Ö4.2: Querung Friedlandstraße/ Leonhardstraße

Hier: Bürgerantrag vom 28.08.2020

Bestandsplan

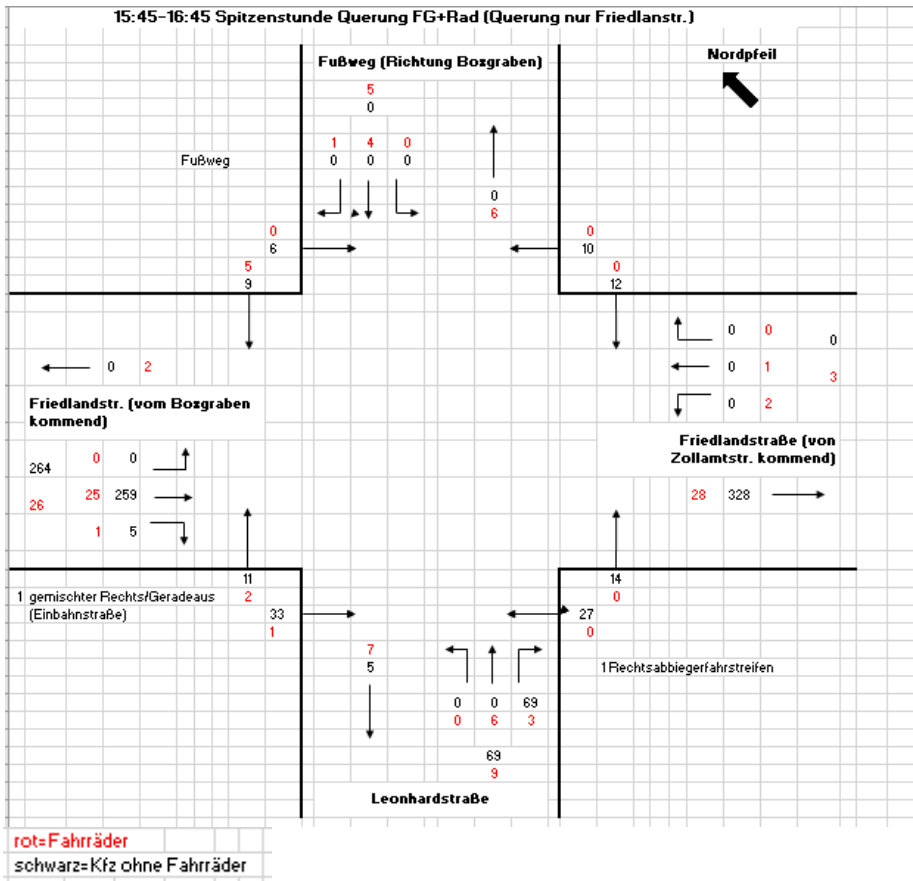
- **Vorschlag/ Anregung des Bürgers**
- Erweiterung des Parkverbotes für Verbesserung der Sichtverhältnisse des vom Boxgraben kommenden Verkehr
- Gewünscht ist eine LSA oder FGÜ
- Absenkung der Bordsteine direkt gegenüber des Gehwegs der Leonhardstraße
- Geschwindigkeiten Reduzierung von 50 km/h auf 30 km/h

Bestand : Blickrichtung Leonhardstraße

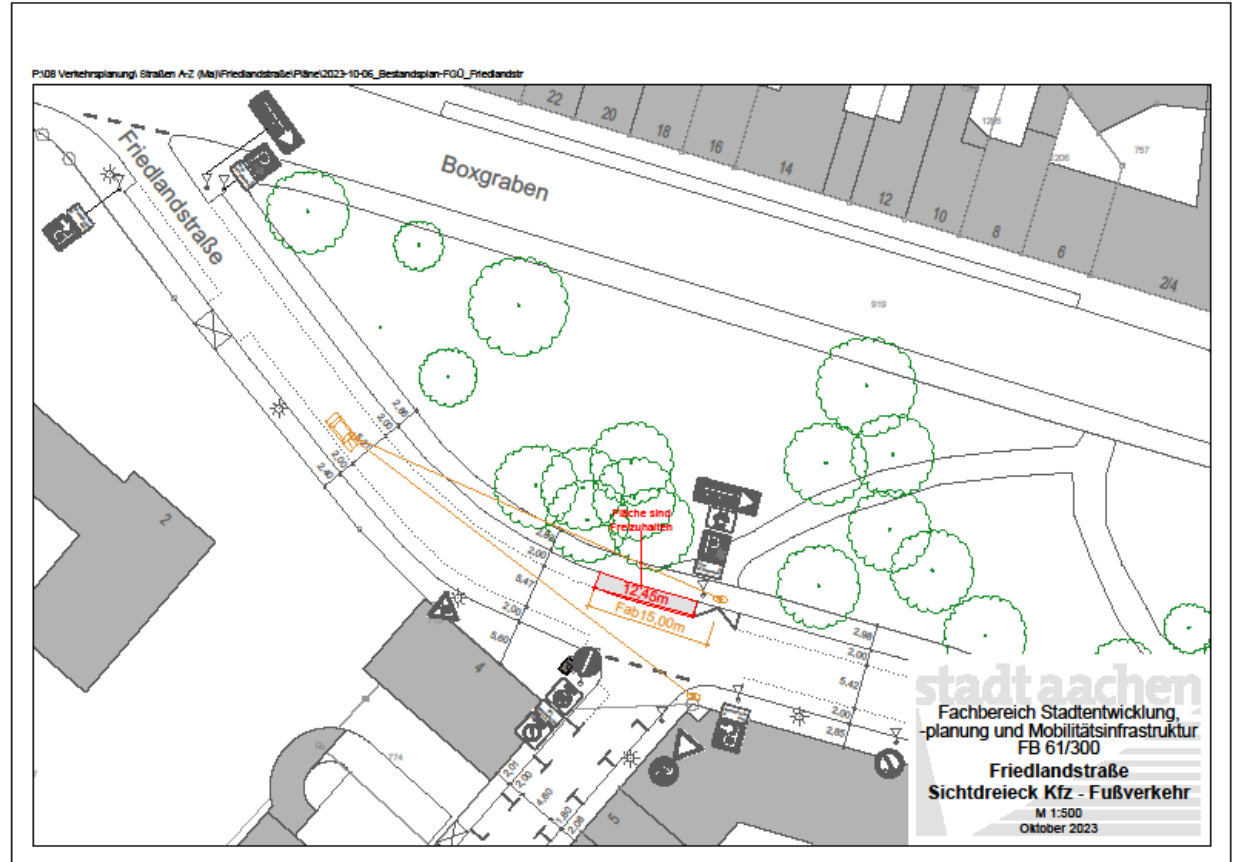
- Sichtverhältnisse in Fahrtrichtung

- Sichtdreieck Prüfung zeigt, dass die rotmarkierte Fläche frei bleiben sollte.
- Um bessere Sichtbarkeit zu gewährleisten, sollten die Parkstände in dem besagten Bereich entfallen.

- Verbesserung der Sichtbeziehungen durch Reduzierung von Parkplätzen
- Einrichtung vorgezogener Gehwegköpfe/Seitenräume
- Einrichtung eines Fußgängerüberwegs (Abschließende Prüfung)
